Gremium: Rat der Stadt  
Sitzung am: 05.12.2024

**Bebauungsplan Nr. 50/6, „Wohnanlage Haufeld“**  
Bereich zwischen Von-Stephan-Straße und der Straße Haufeld im Siegburger Zentrum

### **Eingegangene Stellungnahmen und Abwägungsvorschläge der Stadtverwaltung**

**Nachweis nach DIN 5034-1, § 4.4:**

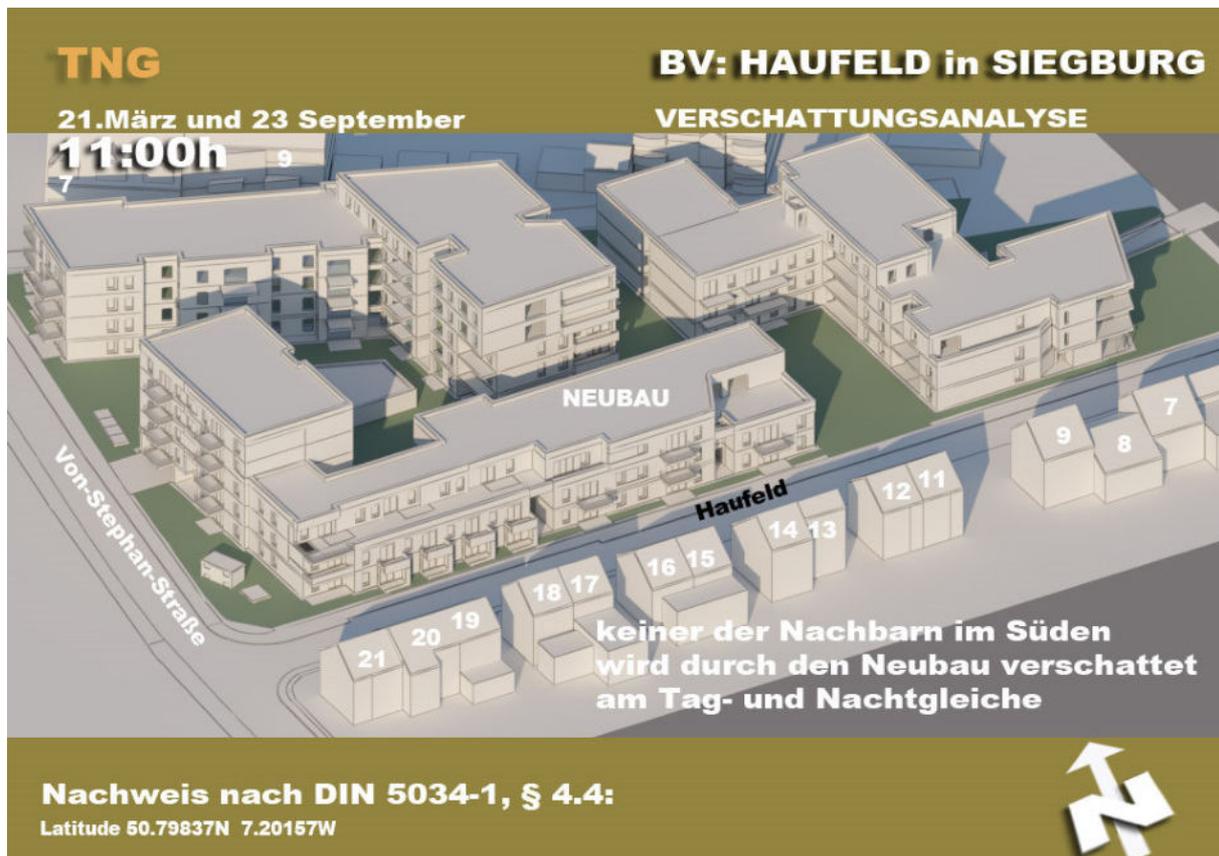
Wir möchten unsere Bedenken bezüglich der geplanten Wohnblocks mit 5 Vollgeschossen (Abb. 2+3) in allen drei Bauteilen zum Ausdruck bringen. Diese Bauvorhaben stehen in keinem optischen oder bautechnischen Zusammenhang zu den bestehenden Ein- und Zweifamilienhäusern in der Straße Haufeld. Insbesondere in den Wintermonaten werfen die neuen Gebäude erhebliche Schatten auf die bestehenden Häuser in der von-Stephan-Straße. Zudem befürchten wir, dass die Anordnung der Häuserreihen zu einer vollständigen Abschattung unserer Fensterflächen führt.

Im vorliegenden Fall hat die Verschattungsanalyse für den Stichtag 21.03. ergeben, dass auch mit der geplanten Bebauung an den nördlich angrenzenden Wohnhäusern der Von-Stephan-Straße eine Besonnung von mind. 4 Stunden nachgewiesen werden kann. Eine Verschattung der Gebäude findet erst am 13 Uhr statt, wobei um 13 Uhr erst wenige Bereiche der Erdgeschosse betroffen sind. Somit ist die Besonnungssituation gem. DIN EN 17037 als „hoch“ einzustufen.

Da die Besonnungssituation der Nachbarbebauung an allen Fenstern auch nach Errichtung der geplanten Gebäude gemäß den Vorgaben der DIN EN 17037 eingehalten wird, kann davon ausgegangen werden, dass durch die Umsetzung des Bebauungsplans keine unzumutbare Verschattung der Nachbarbebauung ausgelöst wird.
